令和 2 年 12 月吉日

小原歯車工業株式会社
営　業　部

「E シリーズ」一部製品中止と形状図記載漏れのお知らせ

2.　E シリーズ形状図

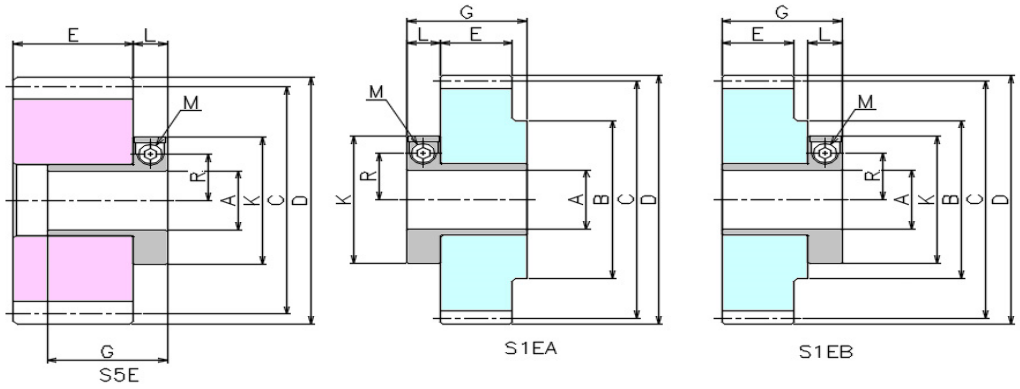
謹啓　貴社益々ご清祥のこととお慶び申上げます。
日頃は KHK 製品に格別のお引き立てを賜り厚く御礼申上げます。
　総合カタログ「KHK2021」VOL.1 より販売開始の下記 E シリーズ製品は、製品の全長に対して ETP ブッシュの全長が短く、歯車の偏芯を抑えるための能力が不足する事が判明致しました。使用時の精度悪化が懸念される為、該当製品は中止とさせて頂きます。又、一部製品に形状図の記載漏れがありました。
重ねてお詫び申上げます。何卒ご了承下さいますようお願い申上げます。
